妹子公園土砂災害危険区域に関する要望書

小野妹子公園切土のり面変状調査

報 告 書

図-1.1 滋賀県防災情報マップより

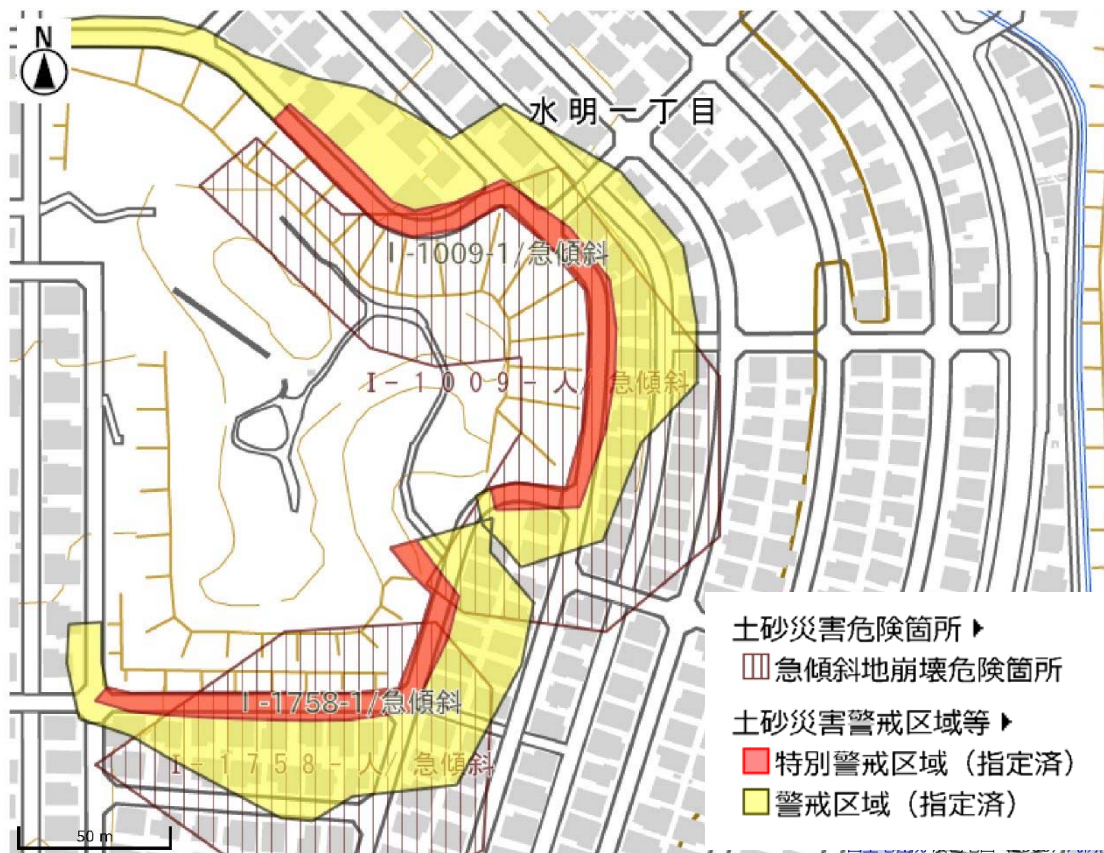
一方、道路横のブロック積み擁壁から上部斜面は、三段の切土のり面となっており、おおむね 1 : 1.2 の傾斜が保たれている。この切土斜面が土砂災害警戒区域に指定されていない理由は不明である。また、図-1.1 に示すように、滋賀県防災情報マップを参照すると、元々、当概のり面は「急傾斜地崩壊危険箇所（法的な規制はない?）」にも重複して指定されており、旧志賀町においては簡易鋼製のり枠によるのり面保護工が一部施工されている。

図-2.2 小野妹子公園切土のり面部の変状箇所

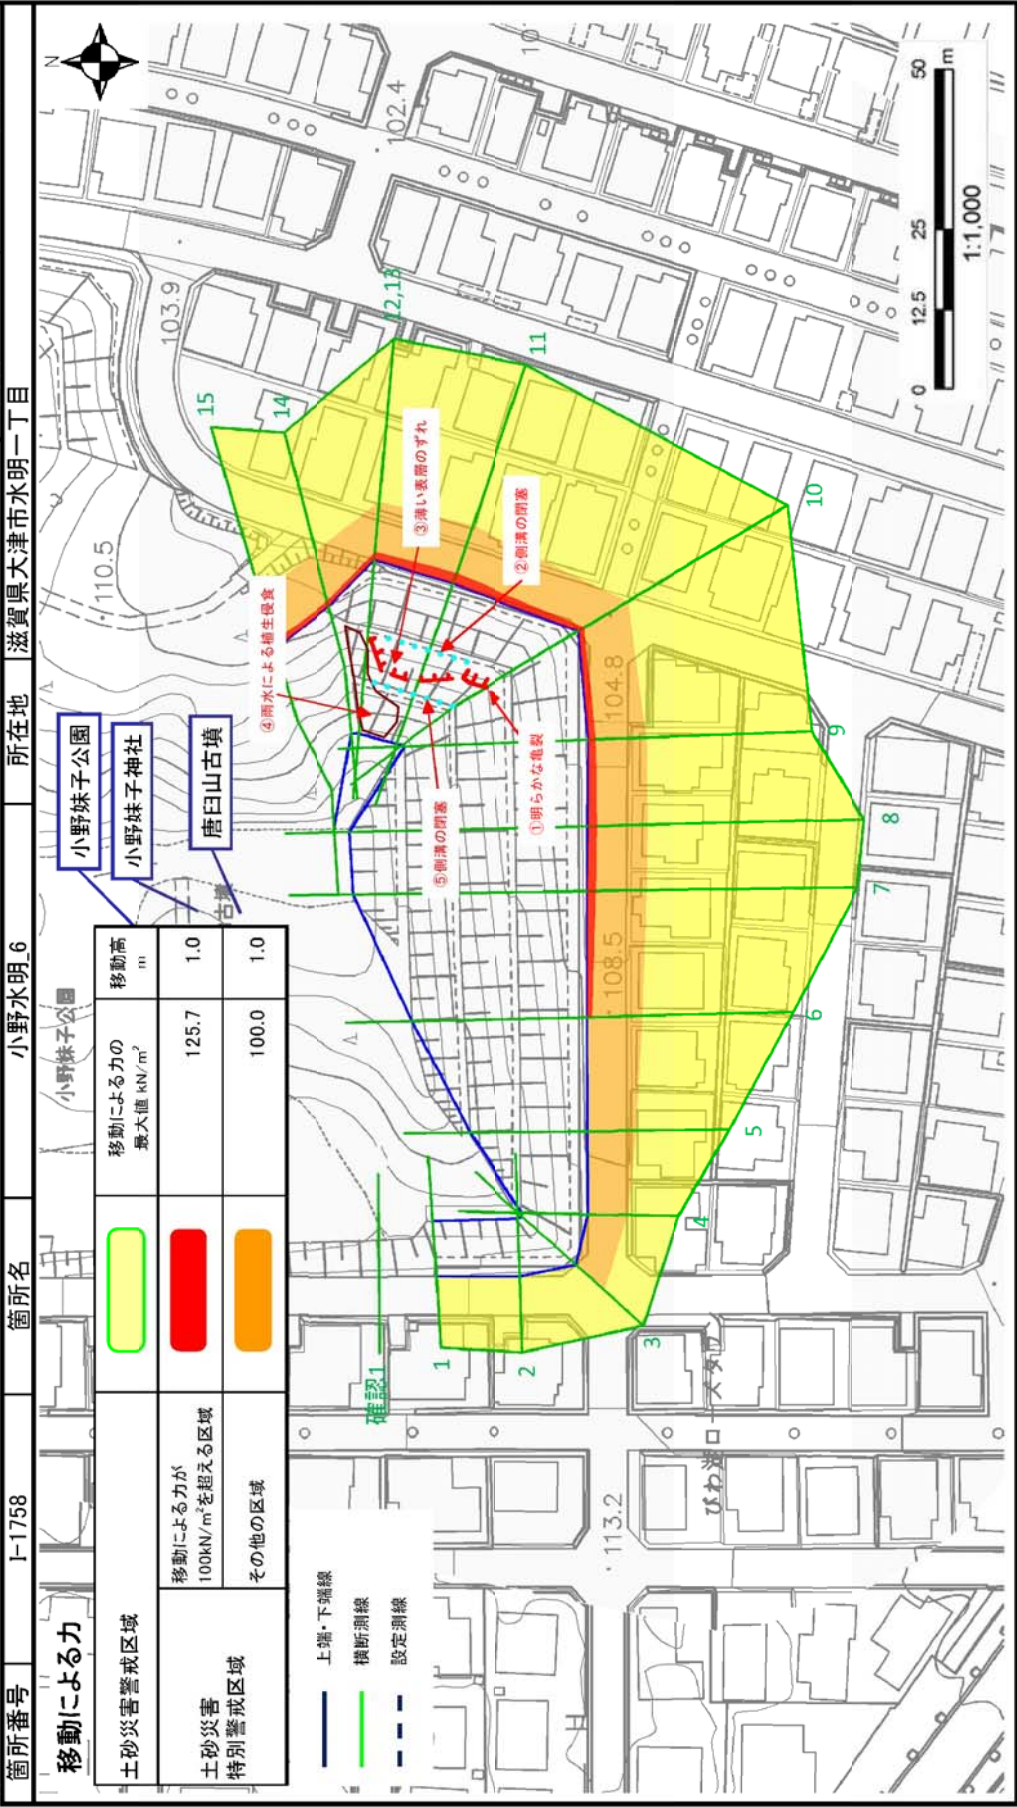
①-1
のり面途中に滑落崖
(20 c m程度)が発生
し、土塊が下位方向に
移動している

①-2
のり面途中に発生し
た滑落崖 (20 c m程
度)。約1m程度長。

②
小段側溝に発生した
落ち葉による側溝閉
塞

③
滑落崖から北側のり
面にかけて、薄く、表
層侵食或いは崩壊後
が見られる。

④-1
雨水による表層侵食
と植生流失。流失した
土砂が下位の小段を
閉塞している。

④-2
④-1 の下位のり面で、
雨水による植生流失
が発生している。この
まま放置すると、土砂
流失に繋がる。

上位のり面の土砂流失で完全に閉塞された側溝。あふれた表流水が、再度、下部斜面を侵食している。

施工が一部であるため、全面施工が望まれる。

- a) 崩壊寸前の土塊を除去し、のり面の再整形+植生
- b) 閉塞された側溝の清掃と機能回復
- c) 植生が失われた箇所の再植生
- d) 可能なら、簡易鋼製のり枠が設置されていないのり面でののり枠施工
- e) 公園全体の切土のり面部の定期的な側溝清掃による機能回復

特に、側溝閉塞は公園のり面切土のり面全体で発生していることから、定期的なメンテナンスが必要である。
